**RELATÓRIO DE AUDITORIA DE OBRAS PÚBLICAS Nº.
080101.01.03.03.008.0118**

Órgão Auditado:
Departamento Estadual de Rodovias - DER

Contrato Auditado:
**Pavimentação da Rodovia CE-292, Trecho: Entr. CE-293
(Missão Velha) – Juazeiro do Norte**

Fortaleza, outubro de 2018

Figura 2 – Trecho da rodovia CE-292 com traçado alterado

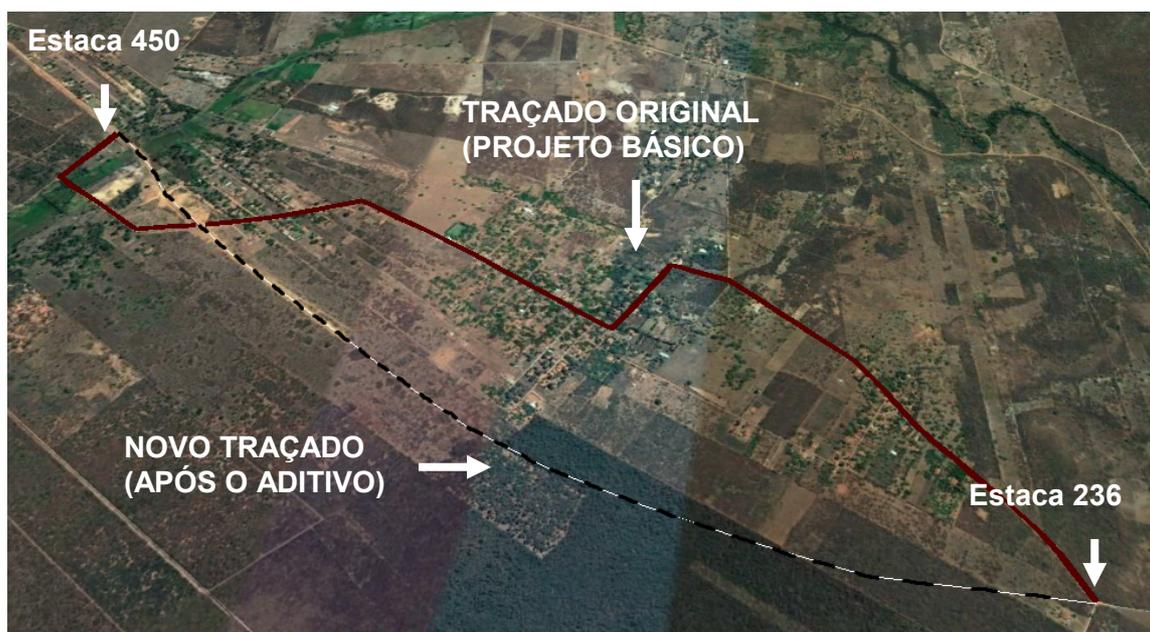
64. Em visita à obra, nos dias 06 a 10/11/2017, foi constatado pela auditoria que a execução do traçado da rodovia não correspondia ao apresentado no Projeto Básico, sendo informado pela Supervisora que o traçado foi alterado com a finalidade de evitar a passagem da via pelo perímetro urbano.

65. A referida alteração, realizada entre as estacas 236 a 450 (Figura 2), excluiu as “alças” (linha contínua da figura) que passavam em trecho urbano, substituído-as por um novo traçado denominado “variante” (linha tracejada da figura 2).

66. Destaca-se que a extensão das “alças”, medidas *in loco* pela equipe de auditoria, é de 5.150m, enquanto que a extensão do novo traçado, efetivamente executado, é de 4.280m, ou seja, 870 metros a menos que o traçado indicado no Projeto Básico.

70. Nada obstante, deve-se destacar que apesar da alteração realizada ter reduzido em 16,9% o comprimento do traçado original da rodovia, de 5.150m para 4.280m, houve um acréscimo do volume de serviços previstos no Projeto Básico, de R\$1.834.891,91, correspondente a 36,9% do valor original.

74. Assim, apesar de o DER ter ratificado no processo de aditivo os acréscimos correspondentes à mudança de traçado e ao aumento do volume não previstos no Projeto Básico, constantes da Tabela 3, não apresentou, até a conclusão do Relatório Preliminar, os estudos que fundamentaram o aditivo ao contrato aqui tratado e que permitiria a quantificação dos serviços acima descritos, restando prejudicada à análise da auditoria.

Recomendação nº. 080101.01.03.03.008.0118.004 - Analisar, doravante, os termos aditivos a serem formalizados com alteração de quantitativos, verificando os elementos necessários para o cálculo do acréscimo, bem como a compatibilização com o objeto inicialmente licitado.
